技連 TC452-1-fkd

福田交易株式会社

Trilogy リニアモータ ケーブル仕様変更通知票

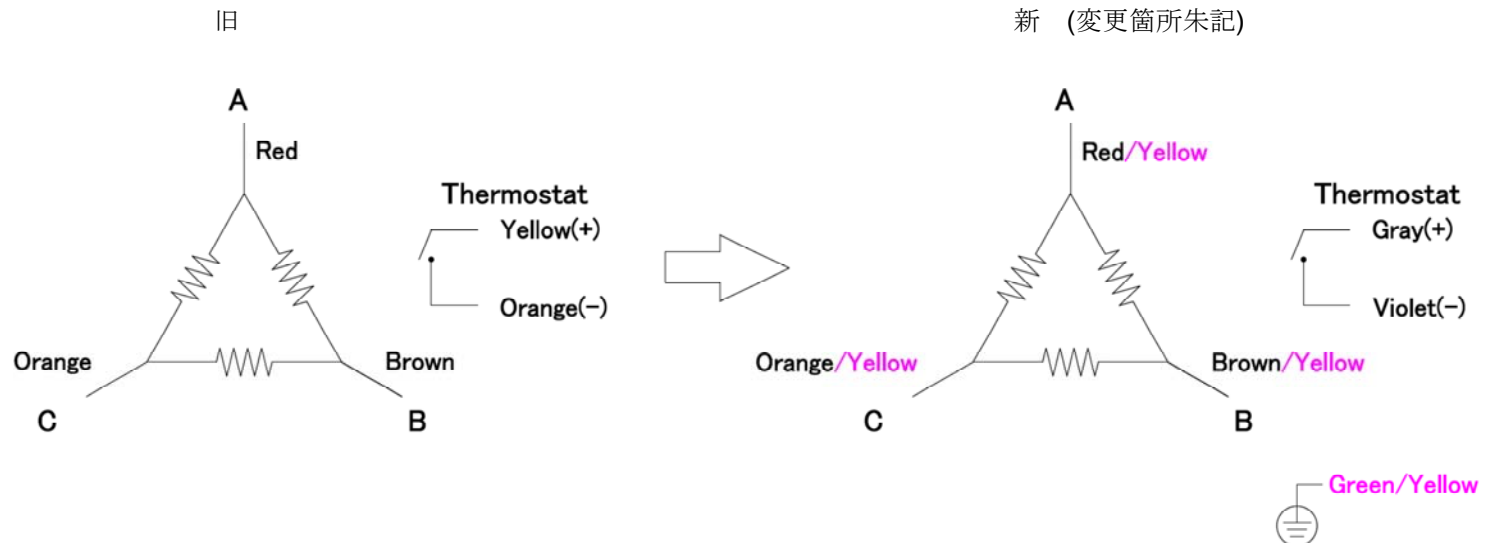
- 対象ケーブル THF05
対象機種 410-WD2
更内容
- ・ コイル取付バー接地線追加 18AWG
 - ・ 外径寸法変更 $\phi 6.6 \rightarrow \phi 6.8$
 - ・ 18AWG 線色変更

技連 TC452-2-fkd

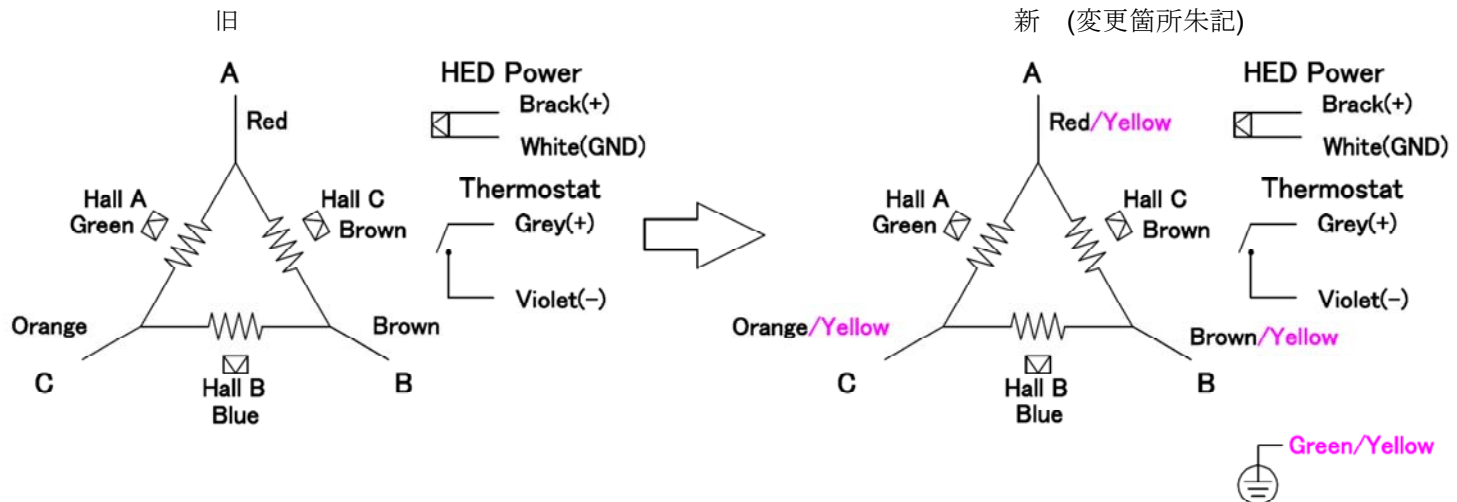
- 対象ケーブル THF05
対象機種 410-WD3
更内容
- ・ コイル取付バー接地線追加 18AWG
 - ・ 外径寸法変更 $\phi 6.6 \rightarrow \phi 6.8$
 - ・ 18AWG 線色変更

技連 TC452-3-fkd

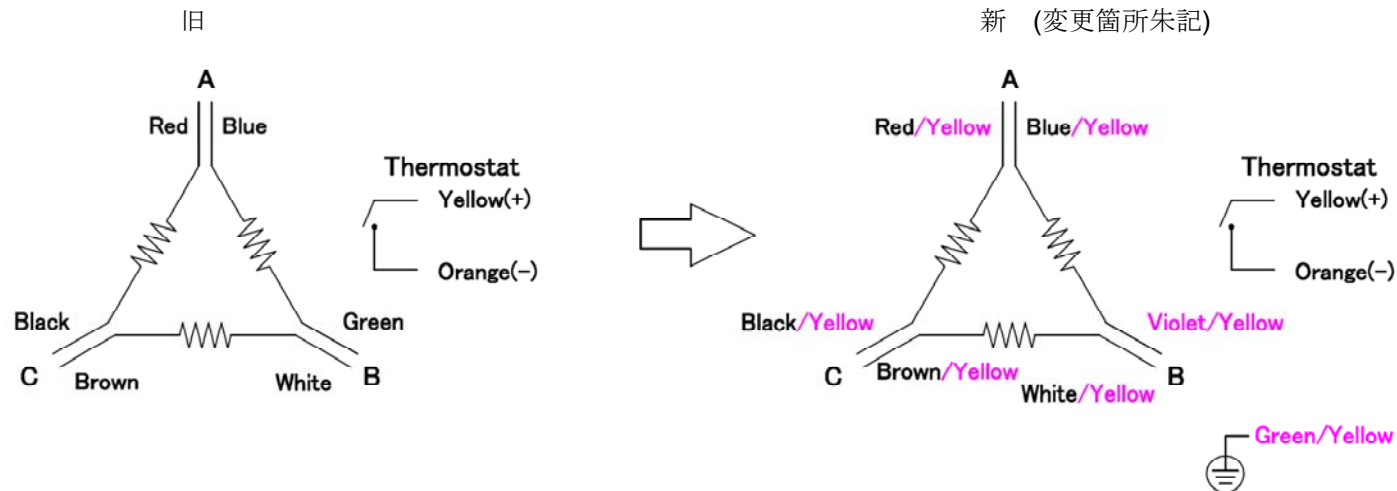
- 対象ケーブル THF08
対象機種 110-WD2, 210-WD2, 310-WD2
更内容
- ・ コイル取付バー接地線追加 20AWG
 - ・ 外径寸法変更 $\phi 5.0 \rightarrow \phi 6.8$
 - ・ 24AWG 線色変更
